COMMISSION ROYALE DES MONUMENTS ET DES SITES
KONINKLIJKE COMMISSIE VOOR MONUMENTEN EN LANDSCHAPPEN

Objet : FOREST. Abbaye de Forest. 2^{ème} Avis de principe
Dossier traité par A. Totelin et E. Demelenne DMS.

En réponse à votre demande du 29 mars 2019 nous vous communiquons le deuxième **avis de principe** rendu par la CRMS en sa séance du 3 avril 2019, concernant l'objet susmentionné.

(en rose ci-dessus les démolitions – en pointillés les reprofilages de toitures)

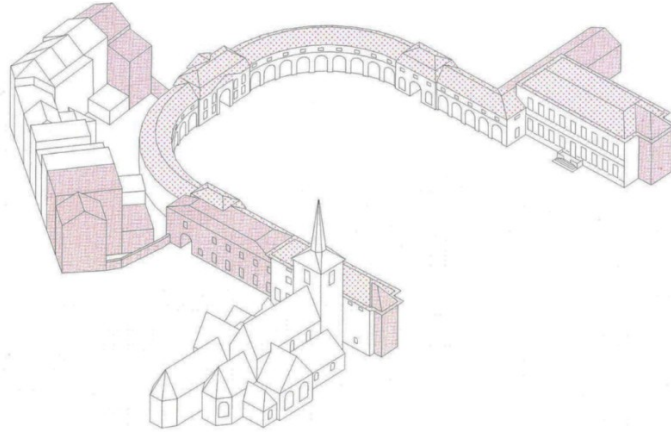
La CRMS n'est pas opposée au principe de ces démolitions de nature à valoriser la composition de Dewin, ce qu'elle soutient déjà dans son 1^{er} avis de principe. En revanche, le traitement des maçonneries au droit des démolitions reste à préciser. S'agissant des toitures, elle renvoie au point sur l'isolation dans le volet restauration ci-dessous. Toute démolition et mise à jour de nouveaux éléments devront être enregistrées archéologiquement par la DPC.

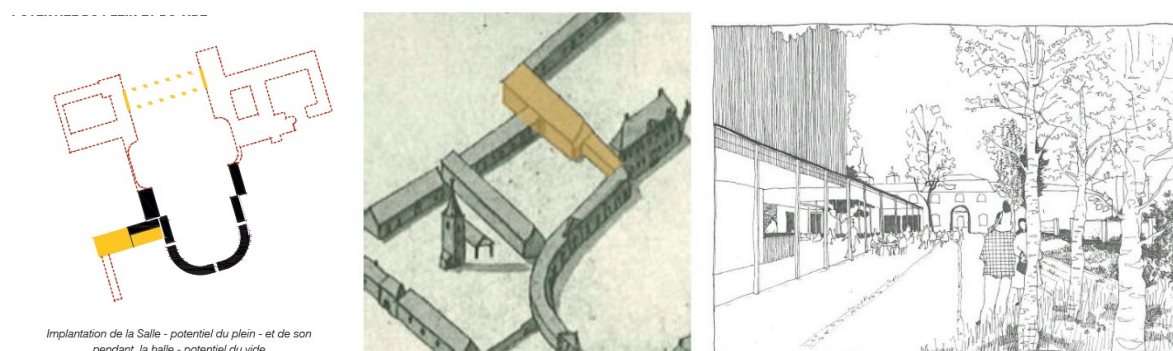
Photo de l'aile perpendiculaire Ouest – APW : La partie à gauche de trait rouge date de la fin des années 1970. A droite, il s'agit d'une partie du volume qui assurait à l'origine la connexion entre la grande dîmière et l'aile courbe Ouest. Ce volume d'origine et son extension de 1970 seront démolis.

Les quelques informations dont on dispose, à ce stade, sur la nouvelle salle de spectacle en termes de volume, gabarit et implantation trouvent maintenant une nouvelle justification dans une analogie avec la grange dîmière. Il semble toutefois que ce soit plutôt la charge programmatique qui soit le principal moteur de cette évocation. Le volume contemporain serait en effet opaque et distribué en long (comme l'était la grange). Les coupes jointes à la synthèse des études en cours présentent même une toiture en bâtière. La matérialisation des façades n'est pas du tout connue.

Coupe transversale de la salle de spectacle

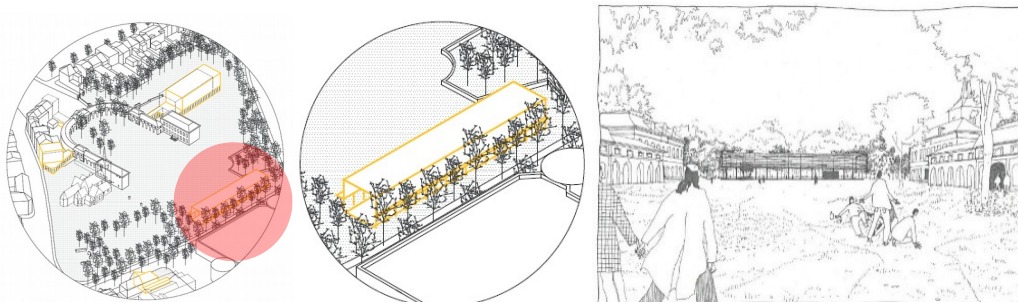
La CRMS prend acte du fait que l'étude juridique, commandée par la DPC et la DU à l'issue de son 1^{er} avis de principe, écarte toute possibilité de construire une salle en fond de perspective sans liaison aux bâtiments existants, tel que le proposait pourtant le scénario 2 de l'étude de faisabilité auquel la CRMS s'est référée pour formuler son avis. D'un point de vue patrimonial, malgré le petit recul et la très légère baisse de gabarit, elle estime toutefois que la proposition et le gabarit projeté, demeurent hors échelle et peu respectueux de la hiérarchie des constructions qui forment la composition de Dewez, notamment par la présence symétrique plus massive du château et du prieuré. L'appréciation du volume contemporain devra également reposer sur la finesse du traitement et de la matérialisation du point de vue :

- de son expression architecturale et du dialogue de cette dernière avec les architectures néoclassiques ;
- des modalités de sa connexion avec le bâti patrimonial (la démolition du volume de connexion d'origine est-elle justifiée ?) ;
- du traitement des murs nouvellement dégagés au droit des démolitions (aile perpendiculaire ouest APW) ;
- de son intégration dans le site : la mise en valeur du porche Ouest, la lisibilité des accès et des cheminements prévus pour les utilisateurs, la création de lien avec l'espace urbain alentour sont autant de questions qui doivent guider les choix en termes de gabarit, d'expression architecturale et d'implantation.

La CRMS rappelle qu'il convient de réaliser des 3D depuis le sol, dans l'environnement mais aussi depuis l'intérieur de la cour de distribution pour évaluer le projet.

Esquisse de la façade Sud de la halle

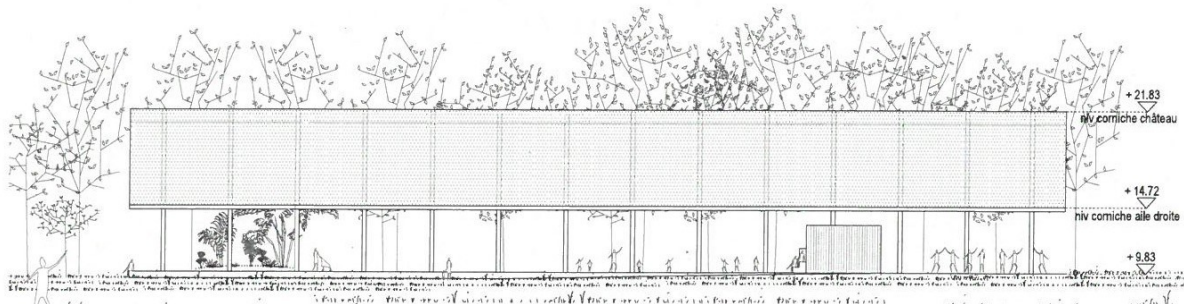
Son expression architecturale est encore à l'étude : la CRMS ne dispose à ce jour que d'esquisses.

La construction de cette halle, appropriable par les usagers du pôle culturel, mise sur la prescription particulière 12 du PRAS, portant sur les zones de parcs. Cette prescription impose que la nouvelle construction soit affectée à des activités qui sont le « complément usuel et accessoire de l'affectation principale du site (parc) ». L'idée est ici d'offrir la possibilité de monter des spectacles en extérieur, ou de profiter d'une « terrasse d'été » (fonctions non prévues au cahier des charges du Pôle culturel). La possibilité de construire cette halle n'a pas encore été validée par la DU.

Zoom sur le porche Sud et la placette. La construction d'une vitrine courbe est prévue, en regard du mur courbe existant.

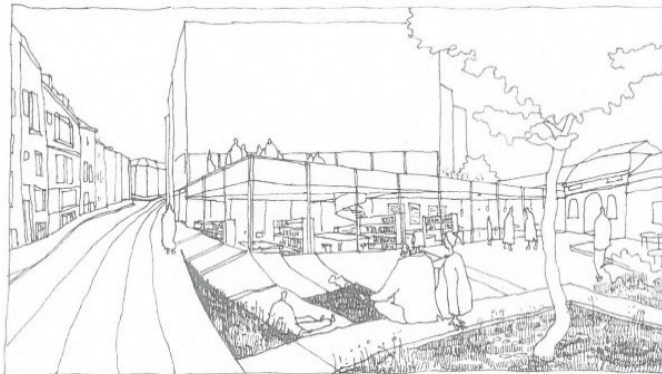
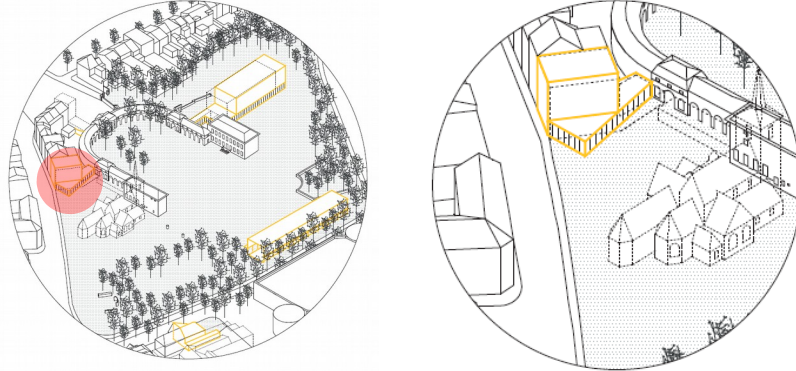
La CRMS se réjouit que la démolition de la maison 6-7 Place Saint-Denis ne s'accompagne pas d'une reconstruction et que le programme ait pu être redistribué autrement. Cela permettra de réinstaurer la lisibilité du porche, de renforcer son lien avec la place Saint-Denis et son rôle de seuil. Elle félicite cette évolution positive du projet. Elle insiste en revanche sur la nécessité d'un traitement de qualité du mitoyen entre les maisons sises 4-5 et 6-7 que la démolition planifiée rendra visible et qui pourrait faire apparaître des interventions de Dewez. La DPC devra au minimum organiser un enregistrement archéologique, de même que pour tout éventuel creusement/terrassement.

Prévoir à cet endroit un équipement utile à l'ensemble des usagers du site, et signalant la présence du pôle culturel (vitrine courbe) semble opportun pour la CRMS. Cependant, cette intervention ne devra pas se faire au détriment d'un aménagement qui confère à la placette et puis au porche un rôle central dans la ligne de composition axiale d'accès au site.

Ci-dessus : la nouvelle proposition pour la bibliothèque/ludothèque intègre un RDC transparent s'étirant depuis la chaussée jusqu'à l'aile courbe. Le porche Est reste dégagé. L'aile droite Est est rendue visible par la démolition de l'aile parallèle Est.

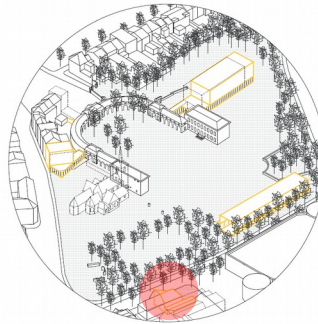
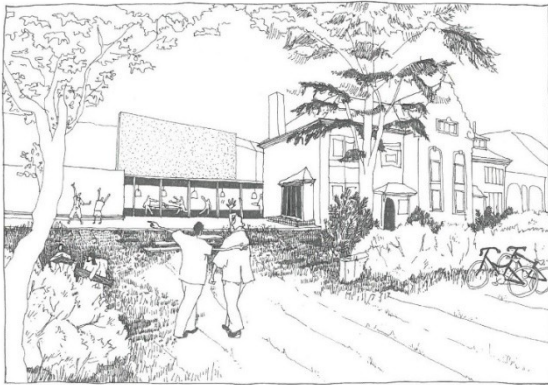
Concernant le traitement de la façade nouvellement dégagée au droit des démolitions (APE), les documents graphiques présentent des contradictions. Sur les esquisses 3D, cette façade présente un aspect largement ouvert vers la chaussée de Bruxelles. Des arcades, dont la forme et les dimensions semblent s'inspirer des arcades s'ouvrant vers l'intérieur du fer à cheval, y sont prévues. Les plans présentent en revanche une aile droite Est s'ouvrant principalement vers l'intérieur du fer à cheval (par le biais des arcades existantes). La façade nouvellement dégagée/reconstruite présente un rez-de-chaussée aveugle et de petites ouvertures au 1er étage. La CRMS recommande de prévoir des traitements différents des façades avant (côté fer à cheval) et arrière (côté chaussée de Bruxelles) de l'aile droite Est. Percer des arcades en façade arrière risquerait d'instaurer une porosité et des vues traversantes en contradiction avec les intentions de Dewez : extérieur du fer à cheval assez opaque et peu ouvert, intérieur du fer à cheval ouvert sur la cour d'honneur. Elle souhaite que soit rétablie une façade ordonnancée et relativement opaque.

Concernant la connexion du fer à cheval au prieuré, les plans renseignent un nouveau raccord triangulaire abritant un escalier, avec une façade à 45° par rapport aux bâtiments anciens, largement vitrée vers la chaussée de Bruxelles. La CRMS estime ce traitement peu qualitatif et souhaite qu'il soit réétudié.

des bâtiments voisins de la chaussée de Bruxelles. Le registre transparent d'un seul niveau - accueillant des activités calmes (salles de lecture) entre la chaussée et l'Abbaye -, tel qu'il est implanté dans cette nouvelle proposition, n'est quant à lui pas acceptable parce qu'il perturbe la lisibilité de l'axe transversal des porches est-ouest et dévalorise la lisibilité du proche et de son seuil. La CRMS demande d'affiner le projet au bénéfice d'une moins grande emprise sur l'espace, d'un plus grand dégagement du porche, d'un plus grand respect de l'axe est-ouest et d'une meilleure intégration à la typologie de l'alignement chaussée de Bruxelles.
